Mission régionale d'autorité environnementale

**Avis délibéré de la mission régionale
d'autorité environnementale Auvergne-Rhône-Alpes
relatif au projet d'extension et de renouvellement
d'une carrière sur les communes de
Saint-Jean-Le-Vieux et d'Ambronay
présenté par la société GRANULATS VICAT
(département de l'Ain)**

Avis n° 2019-ARA-AP-822

Illustration n°3 – Situation du projet de renouvellement et d'extension par rapport aux captages – source étude d'impact

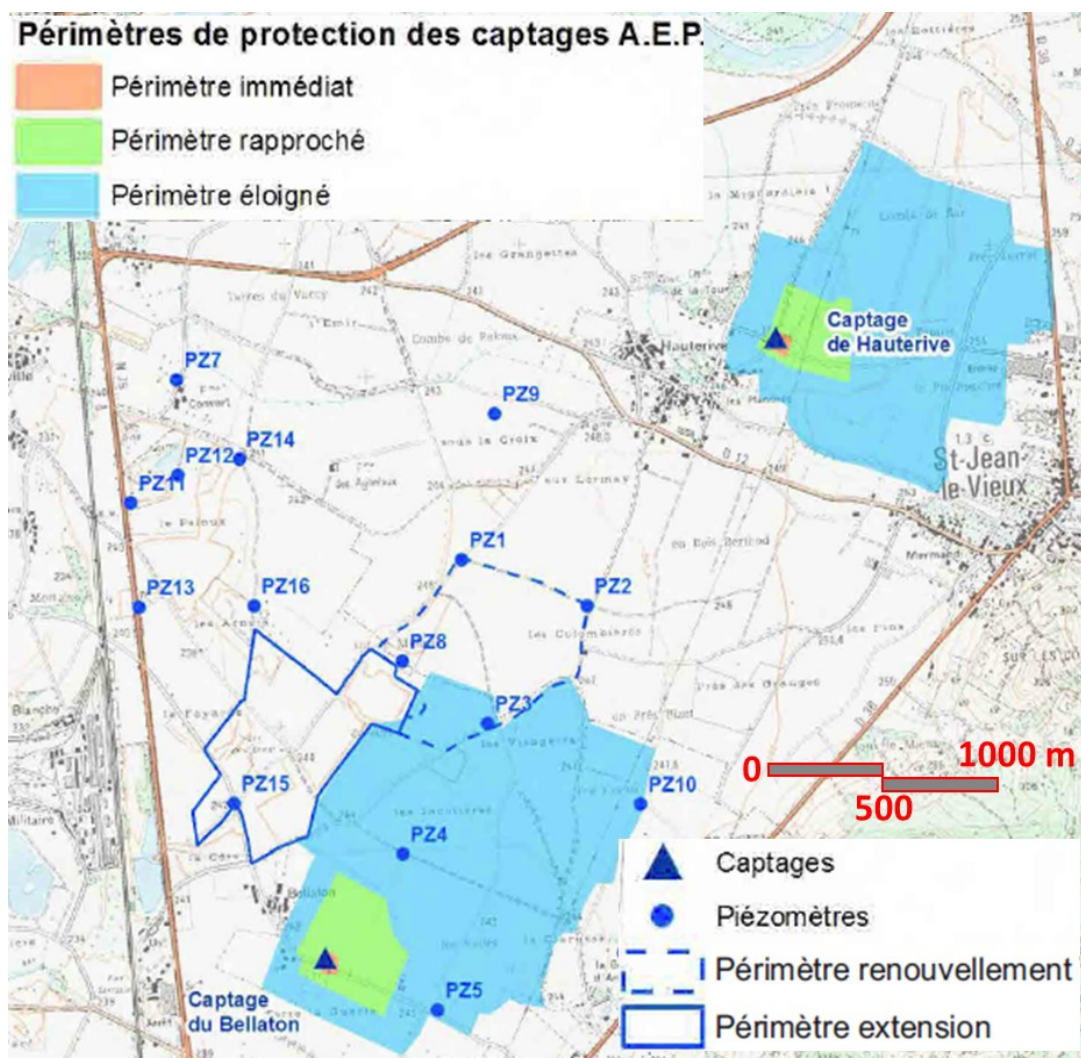
L'Autorité environnementale relève que l'agence régionale de santé (ARS), consultée sur ce projet de renouvellement et d'extension de carrière, a rendu en date du 25 mars 2019, un avis défavorable qui fait suite à une série de quatre avis également négatifs (de 2003 à 2012) sur les demandes d'autorisation successives, relatives à l'exploitation de cette carrière en amont direct de captages.

L'ARS souligne que le périmètre de protection éloignée des captages de Bellaton a été défini sur la base " de l'isochrone 50 jours, alors que cet isochrone permet habituellement de définir le périmètre rapproché, dans lequel les carrières sont interdites" et considère que "le périmètre de protection éloignée, défini en 1998, correspond en réalité au périmètre de protection rapprochée".

Bien qu'il n'y ait pas de définition réglementaire du périmètre rapproché, qui est laissé à l'appréciation des hydrogéologues agréés pour prendre en compte la diversité des situations et des contextes, l'Autorité environnementale observe que **la prise en compte d'un isochrone 50 jours pour la définition des périmètres de protection rapprochée est habituelle, au plan technique**, et constitue une référence de bonne pratique⁵ et qu'ainsi, l'enjeu de vulnérabilité du périmètre de protection éloignée des captages de Bellaton est en effet proche de celui que l'on retient pour un périmètre de protection rapprochée.

L'Autorité environnementale considère, à ce titre, que les impacts de ce projet sur la ressource en eau doivent être évalués avec rigueur et prudence et qu'en cas de doute sur les incidences possibles, il conviendrait d'appliquer un principe de précaution. Ce principe devrait, en particulier, s'appliquer sur la garantie du caractère inerte des matériaux de remblaiement des parties en eau.

L'Autorité environnementale recommande de modéliser les effets de l'augmentation du débit du captage sur la dispersion des pollutions et de préciser le débit maximum permettant de garantir tout risque de pollution de ces captages.

L'Autorité environnementale recommande, dans la perspective des possibles usages futurs de la ressource en eau, de compléter l'analyse des effets du projet sur le captage du Bellaton et, le cas échéant, de prévoir des mesures complémentaires destinées à éviter, réduire ou compenser ces effets.
